## 改善箇所説明図

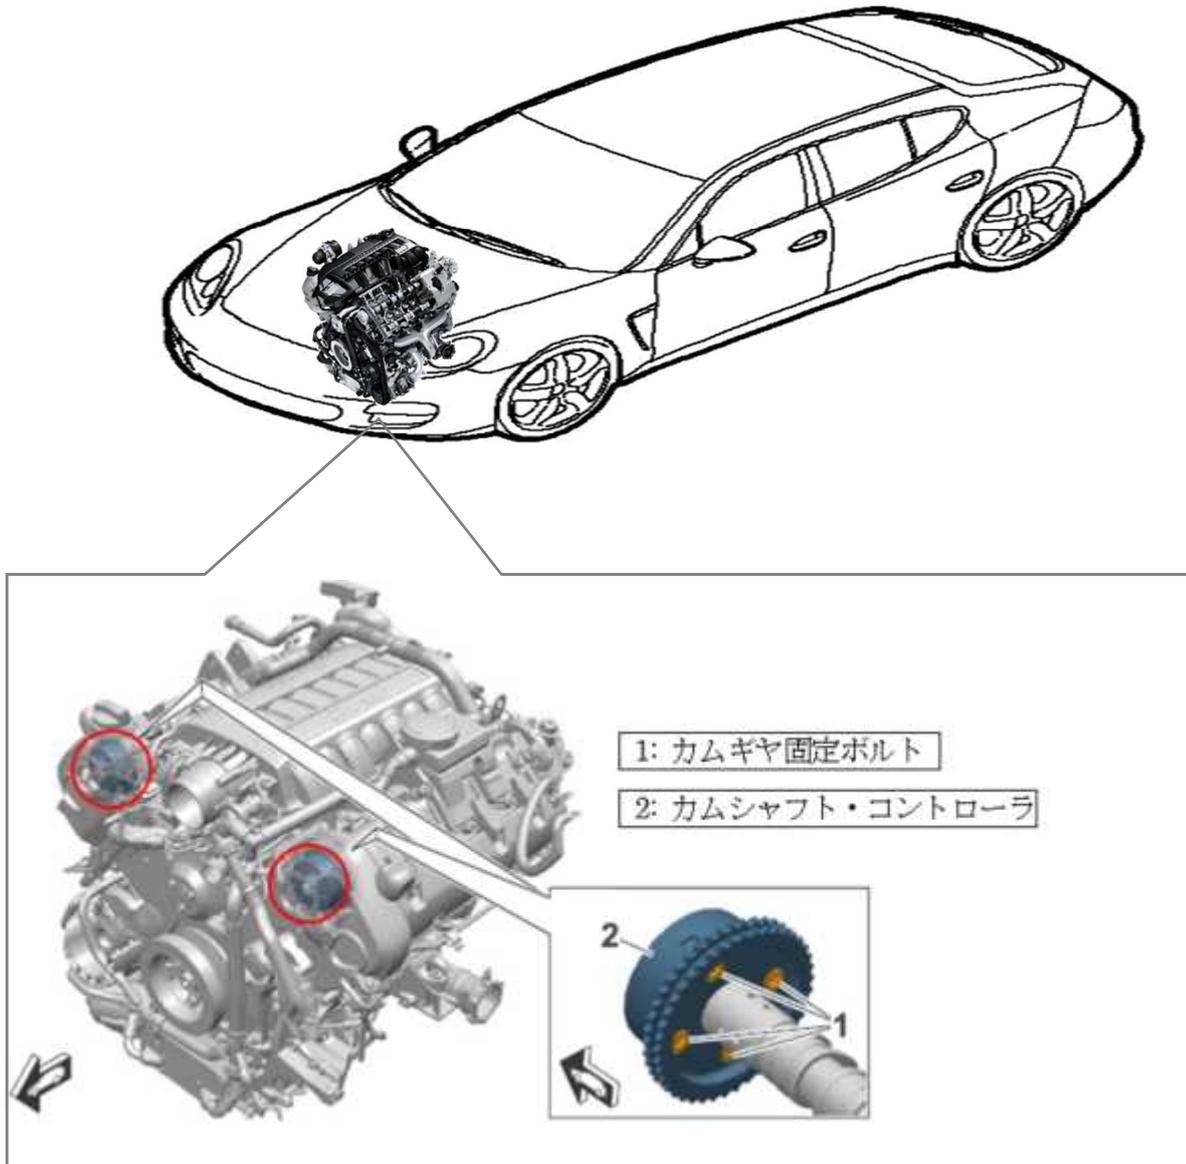
### 基準不適合発生箇所

原動機のカムシャフト・コントローラにおいて、カムギヤを固定しているボルトのボルトヘッド厚みの設計値が不適切なため、締め付け時に当該ボルトが損傷しているものがある。そのため、カムギヤの固定が緩むことで異音や点火タイミングずれによるエンジン不調が発生し、そのままの状態で使用を続けると、最悪の場合、カムギヤの固定が外れてエンストして再始動不能となるおそれがある。

### 改善措置の内容

全車両、カムシャフト・コントローラのカムギヤ固定ボルトを対策品に交換する。ボルトに緩みが発生している場合には、当該カムシャフト・コントローラを対策品に交換する。ボルトの破断が発生している場合には、エンジン内部を点検し、必要な修理を行う。全車両、カムシャフト・コントローラのカムギヤ固定ボルトを新品に交換する。ボルトの破断が発生している場合には、エンジン内部を点検し、必要な修理を行う。
